Von: Mueller, Carsten
Gesendet: Freitag, 23. Juni 2023 15:28
An: Heyl, Ludwig
Betreff: WG: T1X2DK1.RACK[SD] hier ????
Anlagen: (6) FT-HEBT-IN-0000028_H0705A_Gestell_KW_und_DL.pdf

Betreff: T1X2DK1.RACK[SD] hier ????

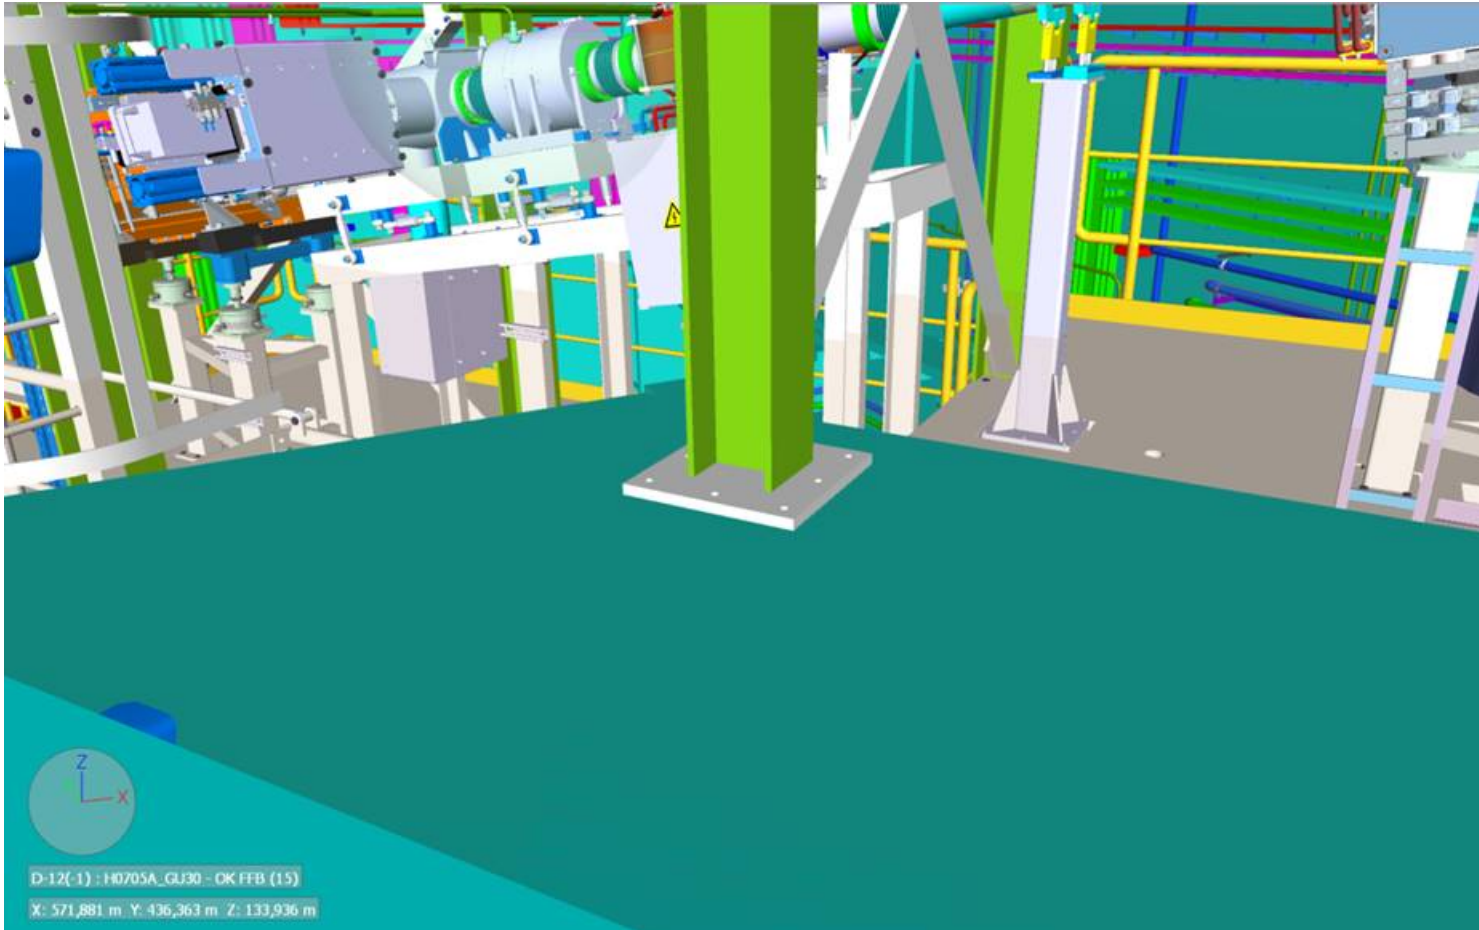
In dem Plan steht T1X2DK2.RACK[SD] noch auf dem Treppenabsatz. Da könnte es den Fluchtweg einschränken. So hatte ich gefragt/vorgeschlagen, das Rack am Fuß der Treppe zu positionieren. Der Abstand wäre so unter 3m. Auf dem Gestell muss man sich ja zwecks Montage bewegen. Da könnte das Rack stören. Deswegen hatte ich die orange Position angefragt.

Habe heute ins NAVIS Works geschaut: da ist das Rack weder dort noch im Gestell zu sehen!? Es gibt Kabel, die den Zwischenstopp über das Rack machen (Vorverstärker drin). Deswegen muss den Ort auch der Router kennen. Nach den Orten fragte nicht nur der Bau, sondern auch der 3D-Maler von I. Tsiokanos für die „Maschinen nahe Trassenführung“.

Ausgeblendet oder noch nicht eingezeichnet?

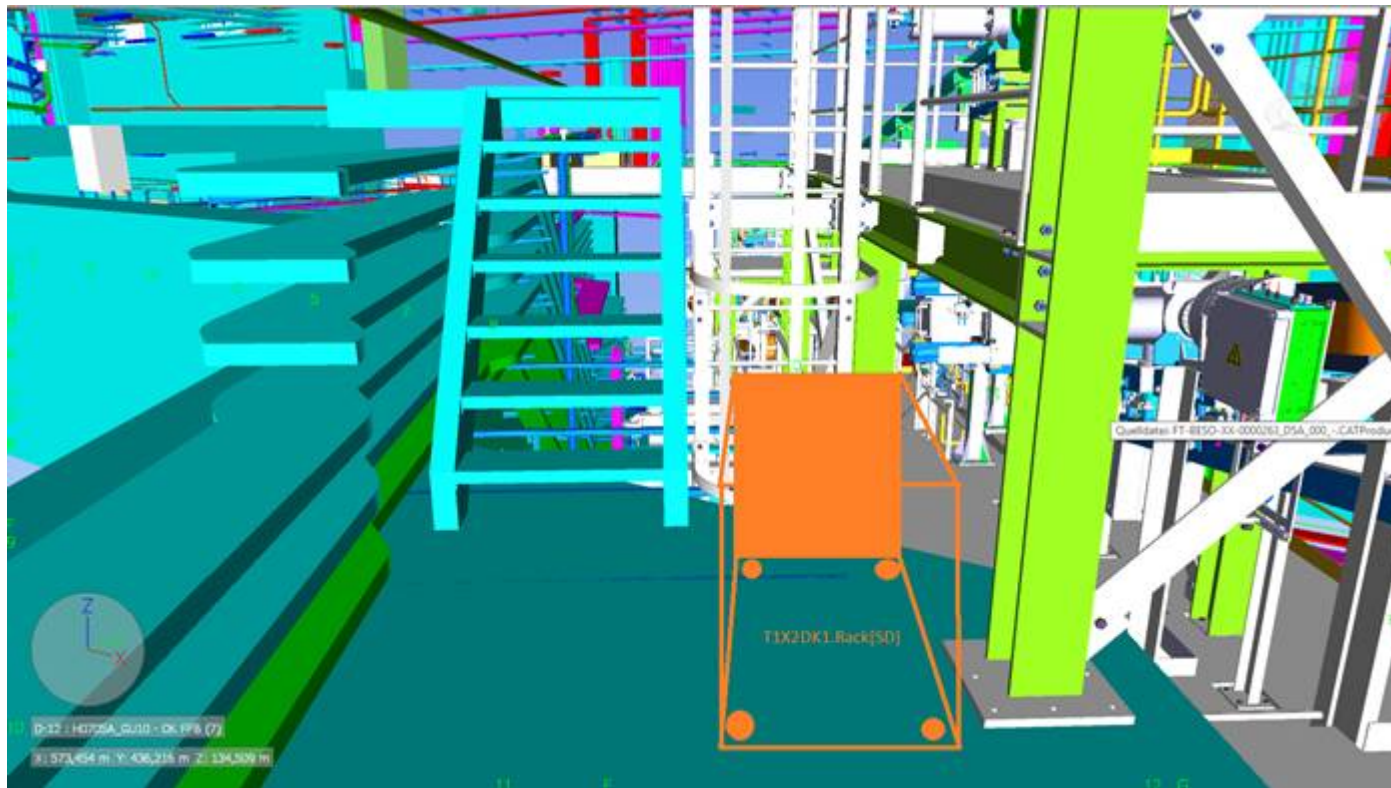
Auf dem Balkon U10 neben dem Niedergang? (1m zur Kammer querab):
